工程指示 / 要求簡箋 ENGINEER INSTRUCTIONS(E.I.)

工程指示編號:	EI- 4791F	修改版本:	F
	HK- 1630		
工程編號:	J 853	工程名稱:	大窩坪 (延坪道)
收件人:	生統	發件人:	Lai Sik Hung
工程項目:	T6 幕牆單元件生產 (大貨)(修訂F: 因拉巴及鎖点位置錯誤, 修改 加工圖)	日期:	21/09/2022

內容: 修訂F: 因拉巴及鎖点位置錯誤, 修改加工圖

圖則登記表
DRAWING REGISTER

名稱	多點鎖放樣圖	制圖	付吉寧	2022.05.31	修改	A	B	
材料	-	復核	謝永林	2022.06.04	日期	2022.08.11	2022.09.14	
顏色	JMQ213457(三塗)	批准	胡哥		圖號	J853-T50b

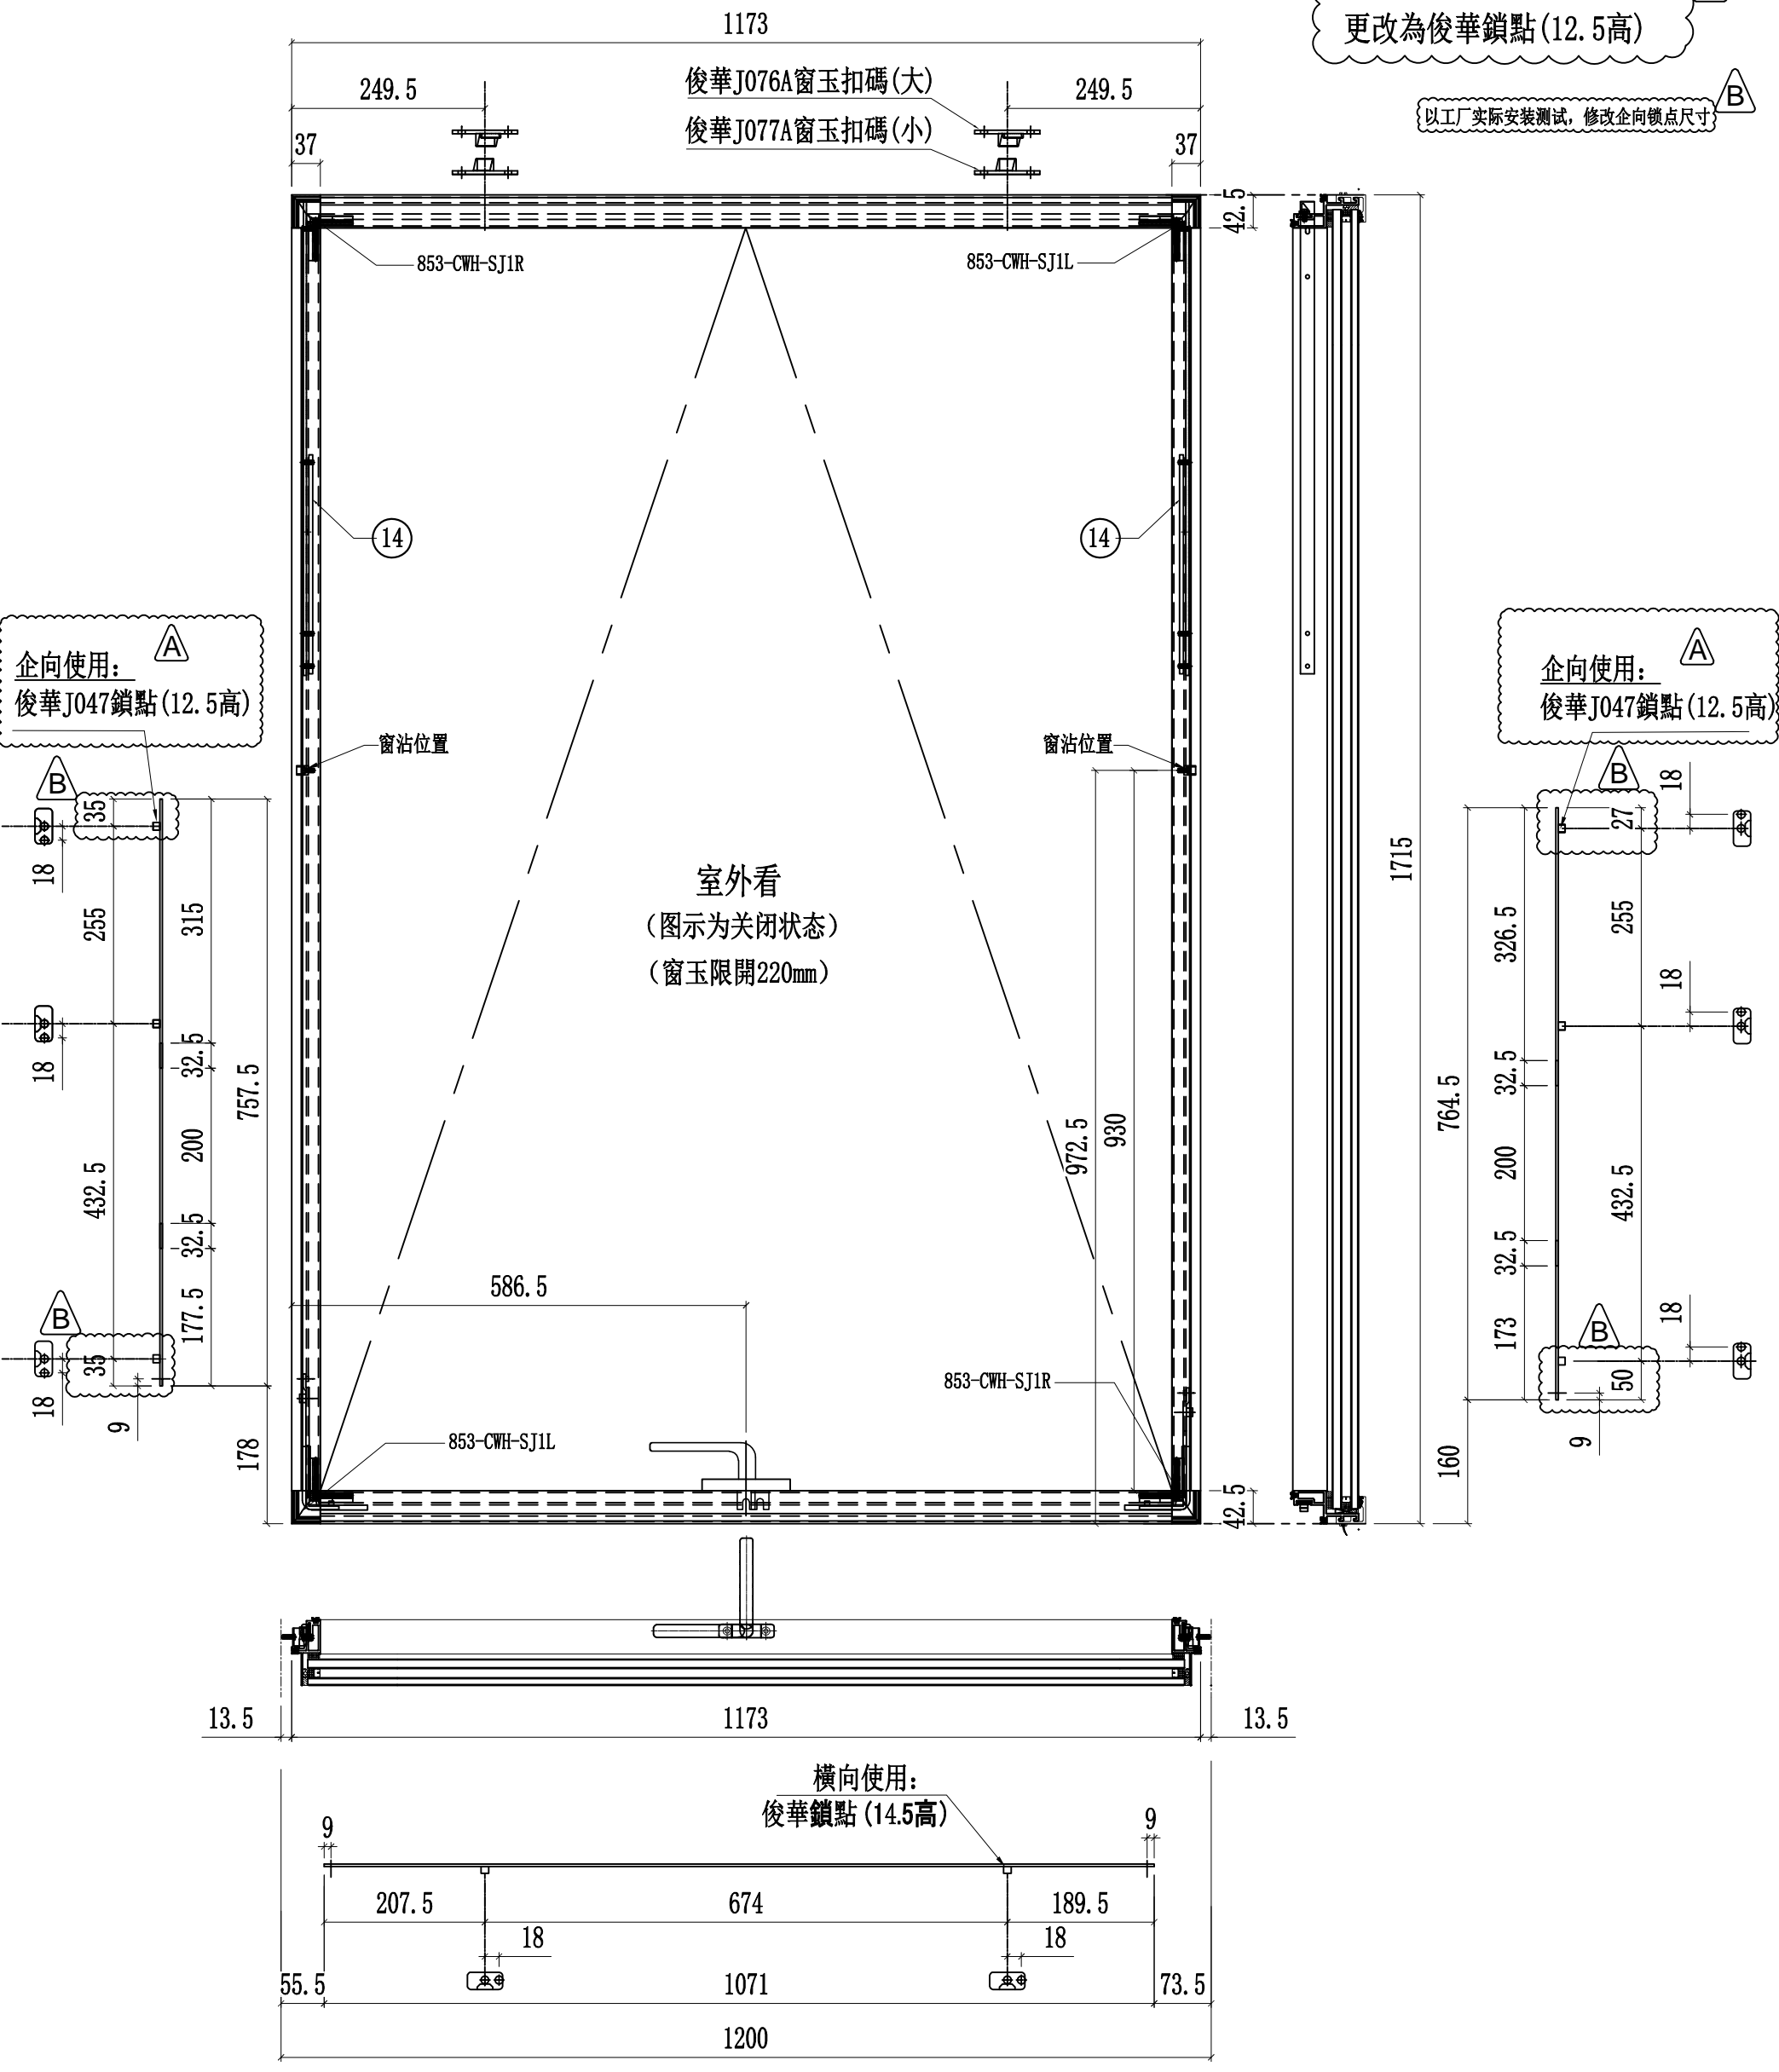
依據EI4956 修改企向鎖點
原東成鎖點202-06(12.5高) ^A
更改為俊華鎖點(12.5高)

以工厂实际安装测试, 修改企向锁点尺寸 ^B
